Acuerdo 988 Por el cual se aprueba la incorporación del cambio en los límites de generación y absorción de potencia reactiva de las unidades de la planta de generación Salvajina y las respectivas curvas de carga

988

6 Julio, 2017

SALVAJINA 1

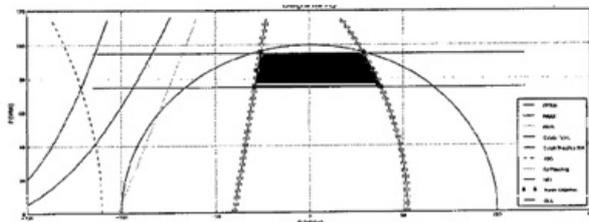
Unidad	Parámetro a Modificar	Valor Anterior	Valor Nuevo
Salvajina Unidad 1	Cap Gen reactivos (Mvar) en 95 MW	45	29
	Cap Gen reactivos (Mvar) en 85 MW	45	34
	Cap Gen reactivos (Mvar) en 75 MW	45	38
	Cap Abs reactivos (Mvar) en 95 MW	-45	-26
	Cap Abs reactivos (Mvar) en 85 MW	-45	-28
	Cap Abs reactivos (Mvar) en 75 MW	-45	-29

SALVAJINA 2

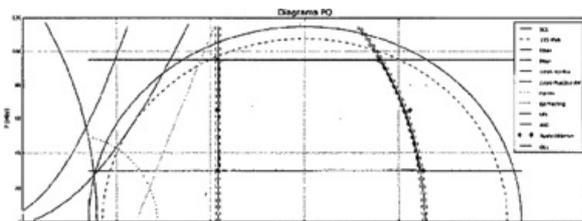
Unidad	Parámetro a Modificar	Valor Anterior	Valor Nuevo
Salvajina Unidad 2	Cap Gen reactivos (Mvar) en 95 MW	45	40
	Cap Gen reactivos (Mvar) en 85 MW	45	56
	Cap Gen reactivos (Mvar) en 30 MW	45	63
	Cap Abs reactivos (Mvar) en 95 MW	-45	-46
	Cap Abs reactivos (Mvar) en 85 MW	-45	-46
	Cap Abs reactivos (Mvar) en 30 MW	-45	-46

SALVAJINA 3

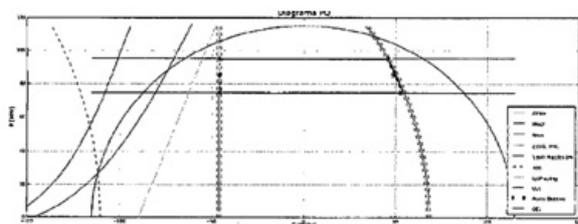
Unidad	Parámetro a Modificar	Valor Anterior	Valor Nuevo
Salvajina Unidad 3	Cap Gen reactivos (Mvar) en 95 MW	45	46
	Cap Gen reactivos (Mvar) en 85 MW	45	49
	Cap Gen reactivos (Mvar) en 75 MW	45	53
	Cap Abs reactivos (Mvar) en 95 MW	-45	-46
	Cap Abs reactivos (Mvar) en 85 MW	-45	-46
	Cap Abs reactivos (Mvar) en 75 MW	-45	-46
